# 島根原子力発電所第2号機 工事計画認可申請（補正）に係る論点整理について

2022年6月  
中国電力株式会社

## ■ 説明内容

- 工事計画認可申請（補正）に係る論点について、第1018回審査会合（2021年12月7日）にて示した主な説明事項を含め、審査の中で論点として整理された項目について説明する。
- また、第1018回審査会合（2021年12月7日）及び第1036回審査会合（2022年3月29日）での主な説明事項No.1-1, No.1-12及びNo.1-13に関する指摘事項に対する回答について説明する。

図4 既往論文におけるジョイント要素を用いた3次元FEMモデルの応答解析結果

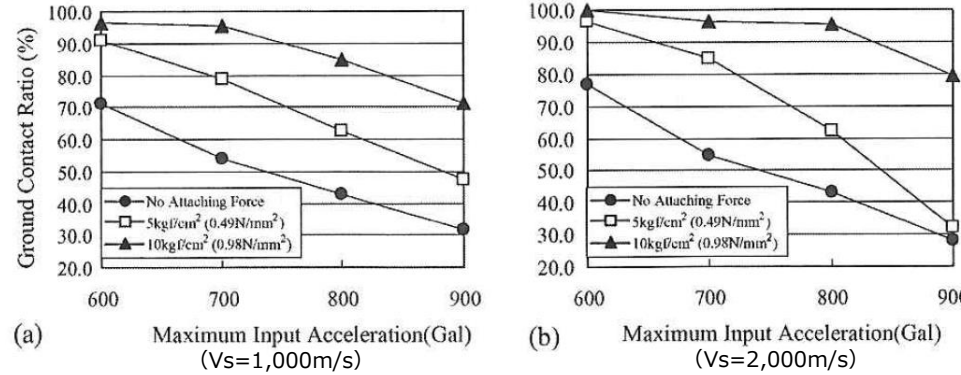
No.	詳細設計申送り事項	分類	回答	回答頁
3	<ul style="list-style-type: none"> <li>地震応答解析モデルの選定フローで、付着力考慮の3次元FEMモデル解析の結果は接地率35%以上であれば適用できるとあるが、引用している*2の解析(注)は付着力を考慮していない結果であるため、付着力を考慮した場合も適用できるとする根拠について説明すること。(第823回審査会合(2020年1月21日))  <small>注記：「*2の解析」は、JEAC4601-2008 3.5.5.4 参考資料3.5「基礎浮上りの評価手法について(3)ジョイント要素を用いた3次元FEM地盤モデル」の解析を示す。</small></li> <li>ジョイント要素(付着力考慮)を用いた3次元FEMモデルは接地率35%以上なら適用できるとあるが、その根拠は引用のJEAC4601-2015にはなく事業者独自の考えである。今後、付着力考慮の3次元FEMモデルの接地率が小さい場合には判断基準の適用性について詳細設計段階で説明すること。(第845回審査会合(2020年3月10日))</li> </ul>	D	<ul style="list-style-type: none"> <li>廃棄物処理建物のジョイント要素(付着力考慮)を用いた3次元FEMモデルによる解析を実施し、既往論文との比較検討も含め考察した結果、ジョイント要素(付着力考慮)を用いた3次元FEMモデルの解析結果は既往論文で示された応答結果と同様の傾向を示していること及び低接地率となる領域においても特異な応答を生じていないことが確認でき、ジョイント要素(付着力考慮)を用いた3次元FEMモデルが適用可能な接地率を、付着力を考慮しない場合と同様に35%以上としていることの妥当性を確認した。</li> </ul>	P.8~11
4	<ul style="list-style-type: none"> <li>試験箇所と設計対象建物位置の付着力の同等性について、設計用付着力としての信頼性、保守性及び地盤のばらつきを踏まえた網羅性・代表性に対する説明性を向上させるために、詳細設計段階までに追加付着力試験を行う等の対応方法を検討し、許可段階でその方針を説明すること。(第823回審査会合(2020年1月21日))</li> <li>設定付着力の試験結果に対する保守性について、詳細設計段階で追加試験結果を踏まえ確認することが明確になるよう説明すること。(第300回ヒアリング(2020年2月19日))</li> </ul>	A	<ul style="list-style-type: none"> <li>地震応答解析に用いる付着力について、信頼性、保守性及び地盤のばらつきを踏まえた網羅性・代表性に対する説明性を向上させる観点から、1, 2号機建物近傍において追加試験を実施した。</li> <li>追加試験結果は前回試験結果と同等以上の値であったことから、設計用付着力として設定した値(0.40N/mm<sup>2</sup>)は十分な保守性を有しており、妥当であることを確認した。</li> </ul>	P.12~15

➤ 「J E A C 4 6 0 1 - 2015 参考資料3.5(7)」及び引用している既往論文<sup>(1)</sup>では、上記(1)のモデルをベースに更に現実に近い解析条件を設定した検討として、建物基礎底面の付着力を考慮した検討を実施し、最大加速度が900Galの地震波を入力した際に、基礎底面の付着力として0.49N/mm<sup>2</sup>を考慮した時の接地率は約30~50%となっていることが示されている(図4参照)。

➤ 「J E A C 4 6 0 1 - 2015 参考資料3.5(7)」において、ジョイント要素(付着力考慮)を用いた3次元FEMモデルは、低接地率の範囲まで適用可能とされている。

➤ これは既往論文においてジョイント要素(付着力考慮)を用いた3次元FEMモデルが接地率30%程度まで適用された事例であることから、ジョイント要素(付着力考慮)を用いた3次元FEMモデルは接地率30%程度まで適用可能であることを示唆しているといえる。

図7 前回試験と今回試験の位置関係

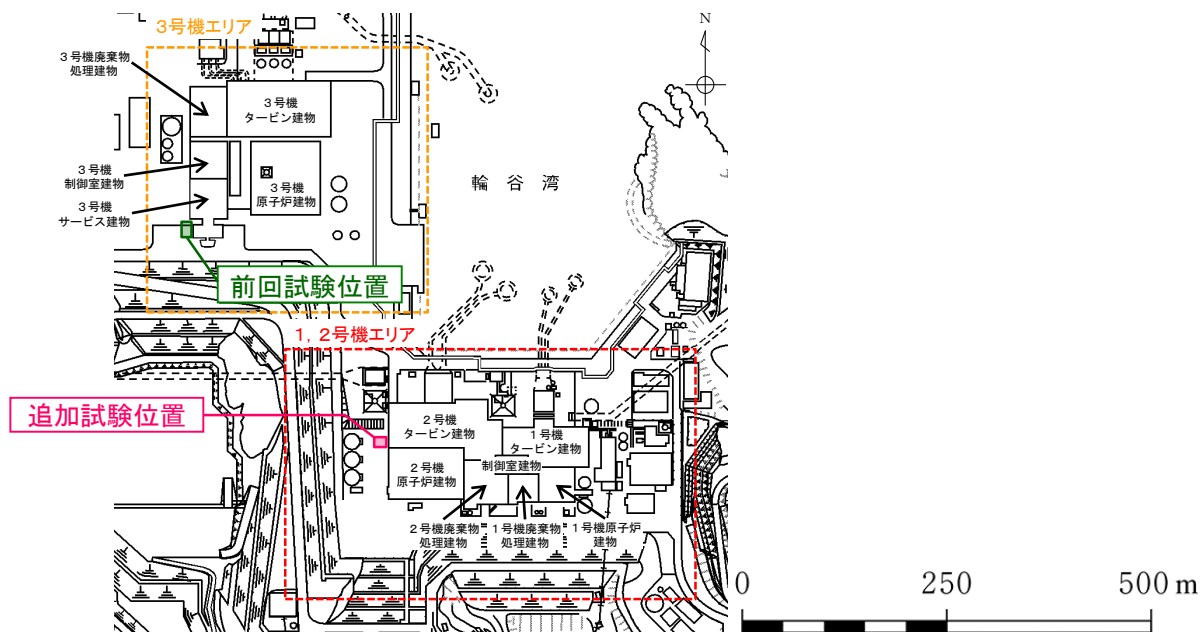
建物の地震応答解析における基礎浮上り評価について、低接地率となる見込みのある複数の建物に対して、複数の手法を使い分けて適用することが島根サイトの特徴であることから、その妥当性について建物基礎底面の付着力の論点と併せて今後説明すること。

- 設置変更許可段階において、地震応答解析モデルにおける建物基礎底面の付着力は、建物直下地盤と同等の岩盤で行った付着力試験(以下「前回試験」という。)結果に基づき、十分な保守性を考慮した値とすることを説明している。
- しかし、試験地盤(3号機エリア)と建物直下地盤(1, 2号機エリア)が離れており、建物直下地盤近傍での直接的な付着力試験データが得られていないため、設計に用いる付着力について、信頼性、保守性及び地盤のばらつきを踏まえた網羅性・代表性に対する説明性を向上させる観点から、1, 2号機建物近傍において追加試験を実施した(図7参照)。
- 追加試験結果を踏まえ、建物基礎底面の付着力として設置変更許可段階で説明した値の保守性・妥当性を確認した。

図3 平面図

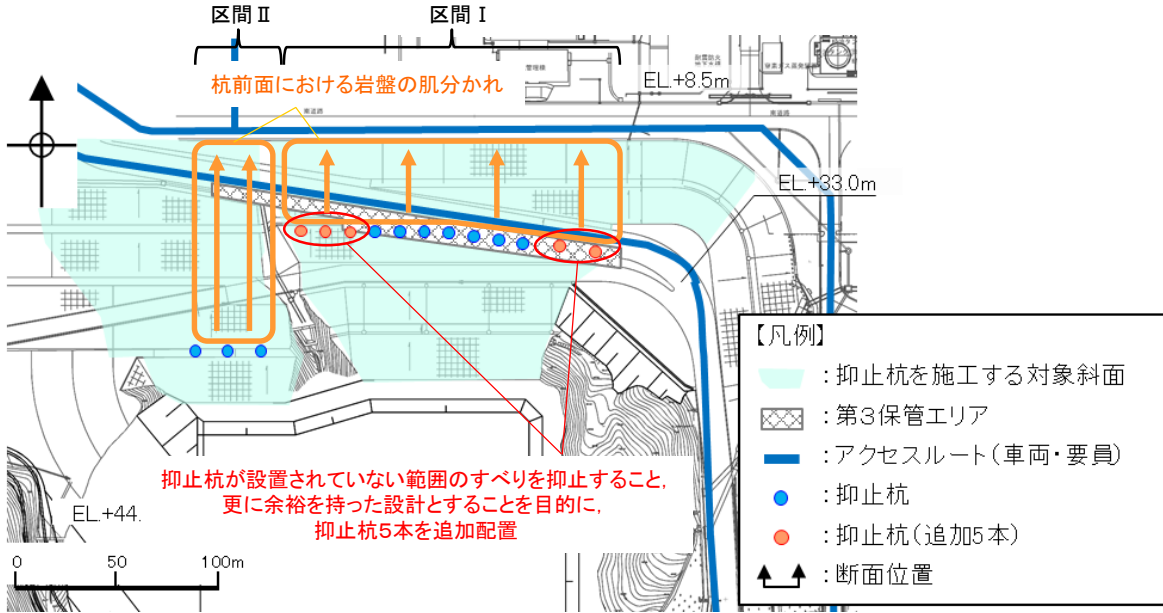
No.	詳細設計申送り事項	分類	回答	回答頁
1	抑止杭を設置した斜面のすべり安定性について、地盤状況の不確かさ等を考慮し、余裕のある設計とすること。 （第948回審査会合（2021年2月18日）） （第380回ヒアリング（2021年2月4日））	B	区間Ⅰのうち抑止杭が設置されていない範囲のすべりを抑止すること、及び更に余裕を持った設計とすることを目的に、抑止杭を5本追加配置した。これらを反映した斜面の安定性評価を実施した結果、更に余裕のある設計となっていることを確認した。	P.19
2	杭前面斜面の安定性について、杭前面における岩盤の肌分かれを保守的に考慮し説明すること。 （第377回ヒアリング（2021年1月21日））	B	杭前面における岩盤の肌分かれを想定し、杭前面における岩盤の肌分かれ部のせん断抵抗力を保守的に考慮しないケースの安定性評価を実施した結果、すべり安定性が確保されることを確認した。	P.20

- 区間 I のうち抑止杭が設置されていない範囲のすべりを抑止すること、及び更に余裕を持った設計とすることを目的に、抑止杭 5 本を追加配置した。
- これらを反映した斜面の安定性評価を実施した結果、抑止杭追加前と比較し、最小すべり安全率が1.21から1.39に向上し、更に余裕を持った設計となっていることを確認した。
- なお、地震応答解析による抑止杭の耐震評価を実施した結果、抑止杭は健全性を有することを確認した。  
(抑止杭のせん断力の照査値：0.171)

図10 抑止杭周辺地盤の健全性照査結果（①-①'断面）  
 (Ss-D・8.96秒、抑止杭を通るすべり面のすべり安全率が最小となる地震動及び時刻)

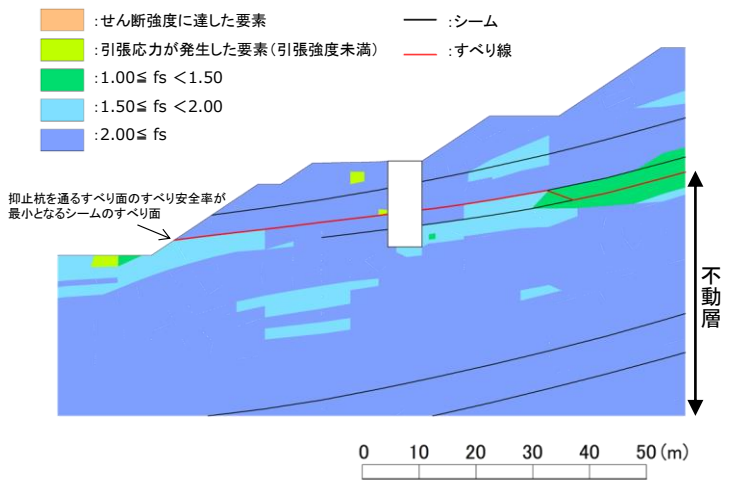
No.	詳細設計送り事項	分類	回答	回答頁
3	杭根入れ部において水平支持力を有していることを説明すること。 （第377回ヒアリング（2021年1月21日））	B	杭根入れ部の局所安全係数の分布を確認するとともに、杭根入れ部を通るすべり安全率が評価基準値に対し余裕を有しており、杭根入れ部が水平支持力を有していることを確認した。	P.21
4	杭間距離が大きく、中抜けするおそれがあることから、杭間及び杭背後の岩盤の中抜けが起こらないことを、3次元解析を考慮に入れて確認すること。 （第377回ヒアリング（2021年1月21日））（第380回ヒアリング（2021年2月4日））	B	<ul style="list-style-type: none"> <li>文献調査により、杭間及び杭背後の岩盤部の健全性に着目し、中抜けの発生に係る判定基準を設定した。</li> <li>杭間をモデル化した3次元 F E M解析を実施した結果、判定基準を満足しており、中抜けが起こらないことを確認した。</li> </ul>	P.22～23

- ①-①'断面及び②-②'断面において、抑止杭周辺の地盤の局所安全係数分布図を以下に示す。
- ①-①'断面の不動層のうち杭根入れ部周辺には、せん断強度に達した要素及び引張応力が発生した要素が認められず、不動層のうち杭根入れ部周辺の岩盤は健全性を確保している。
- ②-②'断面の不動層のうち杭根入れ部周辺においては、せん断強度に達した要素は認められない。引張応力が発生した要素が認められるものの、引張強度に達した要素は局所的かつ散在的である。また、杭根入れ部周辺の引張強度に達した要素を通るすべりの安全率を算定した結果、2.52であり、十分な裕度があることから、不動層のうち杭根入れ部周辺の岩盤は健全性を確保している。
- 以上のことから、杭根入れ部は水平支持力を有していると評価した。

図1 シール方法の概要

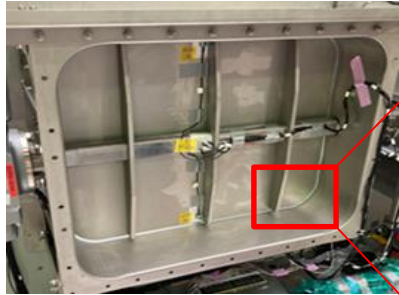
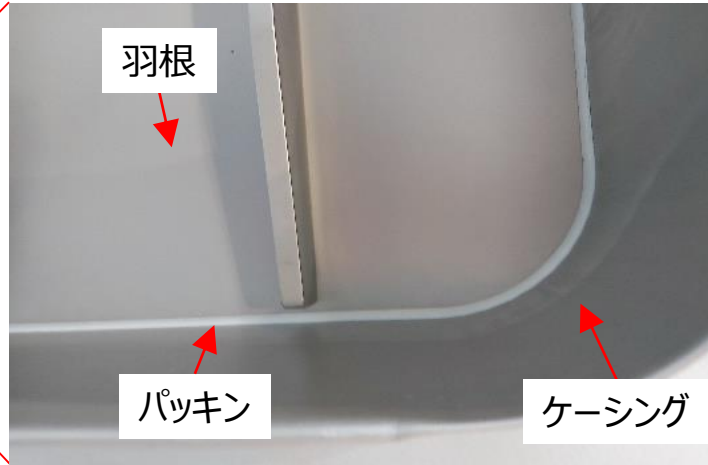
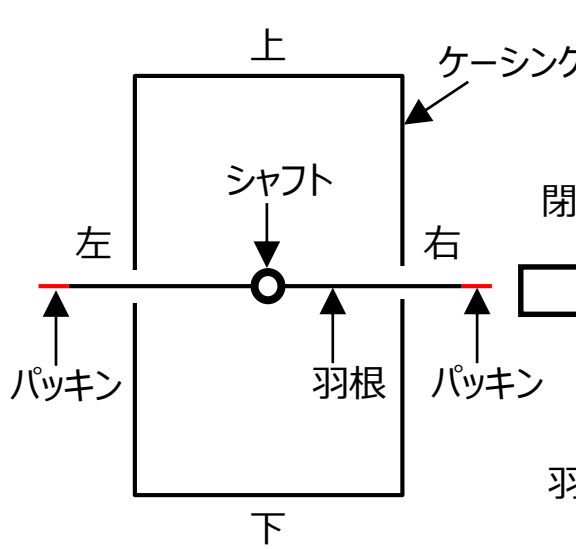
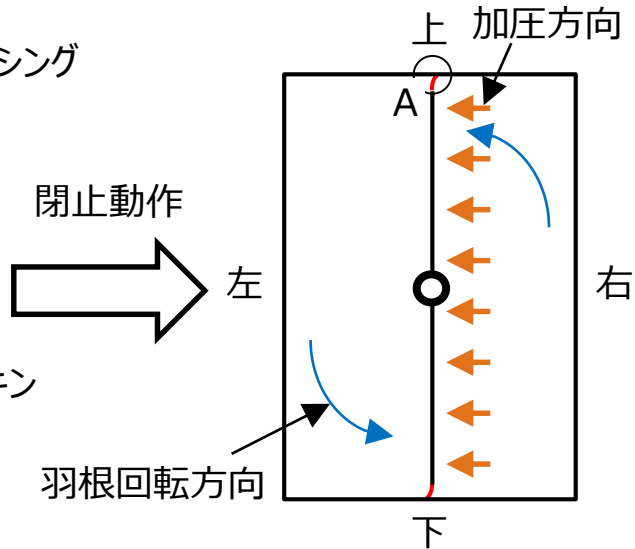
BOP 閉止装置の気密性能試験について漏えい量としては小さく問題はないが、羽根開→羽根閉状態の気密試験で、2連ダンパでは増加傾向、3連ダンパでは下降傾向となっており、2連ダンパと3連ダンパで気密性能が異なるように見えるため、今回の試験データの評価について、データのばらつきを踏まえた上で、その妥当性を説明すること。
- 回答
  - BOP閉止装置のシール方法の概要について図1に示す。BOP閉止装置は、羽根を閉めることで羽根の淵に取り付けられた柔軟性を有したパッキン（シリコンタイプ）がケーシングに押し付けられることでシールする構造となっている。なお、ケーシングの開口は全面開口の構造であり、上下どちらかのみに圧力が加わることはなく、ダンパの加圧側の全面に均一に圧力が加わる構造となっている。
  - 表1に示すとおり、加振後の漏えい量は加振前の漏えい量と比較して増加あるいは減少しているもの（例：ダンパ2Bでは、加振倍率1.0倍及び羽根開状態で加振した場合の漏えい量が増加していたが、加振倍率 $\alpha$ 倍及び羽根開状態で加振した場合の漏えい量は減少していた。）が混在しており、一定の傾向は確認できない。
  - このため、漏えい量のばらつきは加振に起因するものではなく、加振前又は気密性能試験前に行う開閉動作によって、柔軟性を有したパッキンとケーシングの圧着状態が変わるために発生したものとする。

ケーシングと羽根のクリアランス□mm  
 に対して羽根以降のパッキン長さは  
 □mmとなっているため、□mm  
 分の潰れ代を有しており、ケーシングと  
 面タッチする構造となっている。  
 また、左記の構造で気密試験を実施し、  
 過度な漏えいが発生しないことを  
 確認している。

図2 原子炉棟断面図

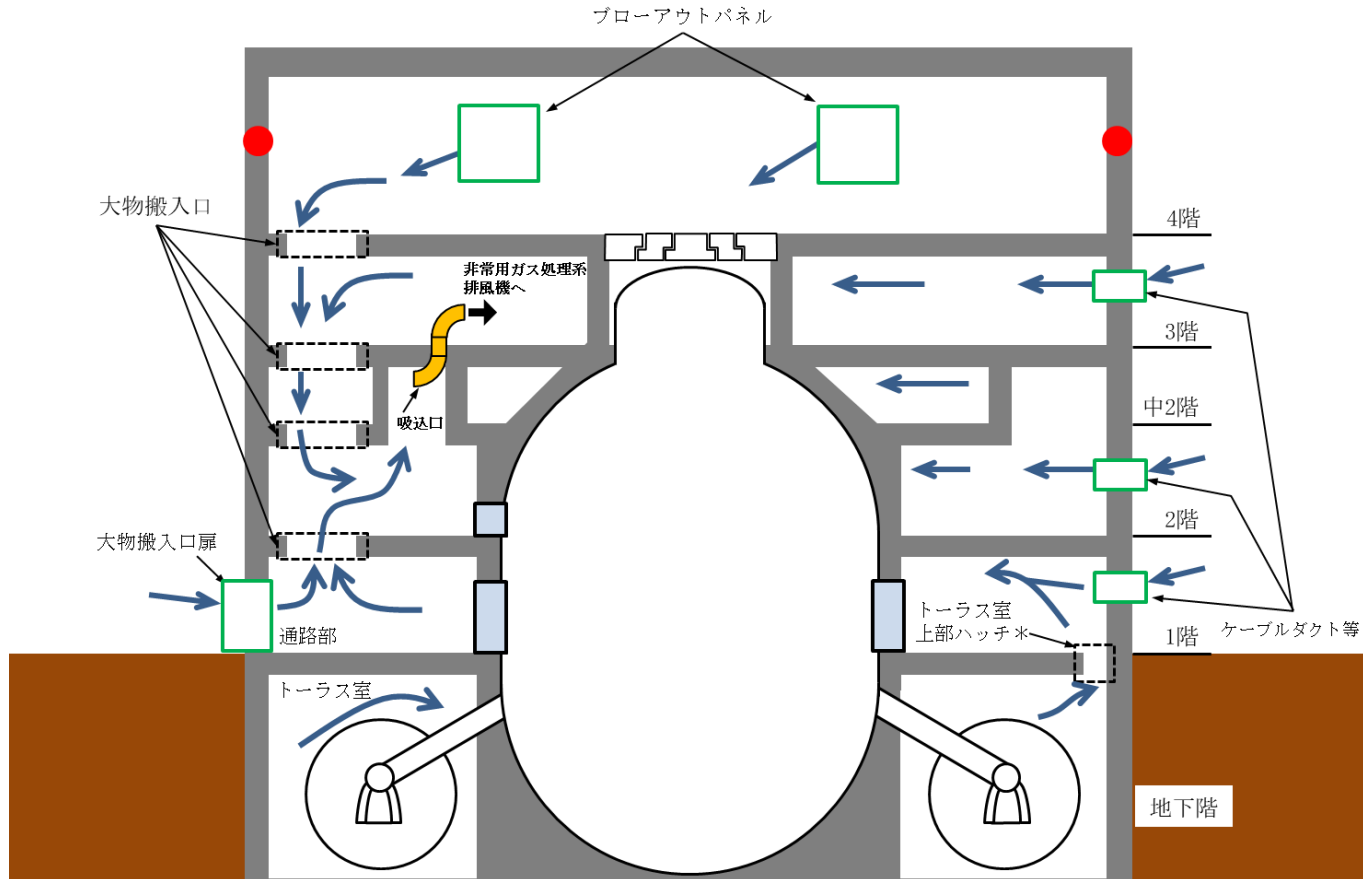
■ 指摘事項（第1036回審査会合（2022年3月29日））  
トーラス室については、吸込口の位置変更後の吸込箇所が「トーラス室上部ハッチ（開口部）」だけとなり、位置変更前のトーラス室内に吸込口があったときよりもトーラス室の合計の開口面積が小さくなることから、吸込口の位置変更前/後におけるトーラス室の負圧達成への影響について説明すること。

➤ なお、図1の圧力挙動は、差圧検出点のある原子炉棟4階と外気の差圧を示しているが、上述のとおり、原子炉棟内で生じた圧力変動は、遅滞なく均圧されるため、トーラス室の圧力挙動も図1で示す挙動と同様であると考える。

➤ 原子炉棟内の空気の流れ及び差圧検出点の位置を図2に示す。

図3 温度評価結果

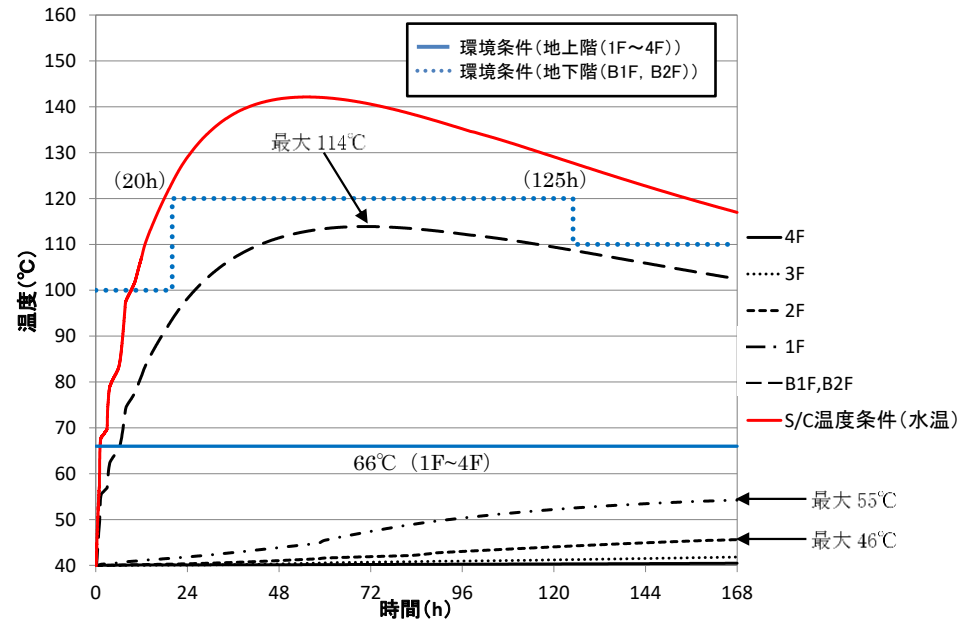
非常用ガス処理系吸込口の位置変更後の吸込空気の温度評価について、吸込口の位置変更が設置変更許可からの変更点であることを踏まえ、健全性に関する説明書の中で位置変更後の吸込空気の温度が非常用ガス処理系の設計温度を超えないことを詳細に説明すること。

- 原子炉棟内の環境条件設定では、原子炉棟地上階について、図3に示す温度評価結果を包絡する条件として一律66℃と設定しており、原子炉棟地上階（2階）へ吸込口位置を変更することとしている非常用ガス処理系について、設計温度（66℃）を超える空気を吸引することはない。
- なお、温度評価では、非常用ガス処理系が起動していない無換気状態の条件で温度評価しているが、非常用ガス処理系を起動した場合、非常用ガス処理系により原子炉棟内から排出された空気に相当する量の外気が原子炉棟内にインリークし、この外気により冷却され、環境温度は低下傾向となることから、非常用ガス処理系起動に伴う環境条件への影響はない。
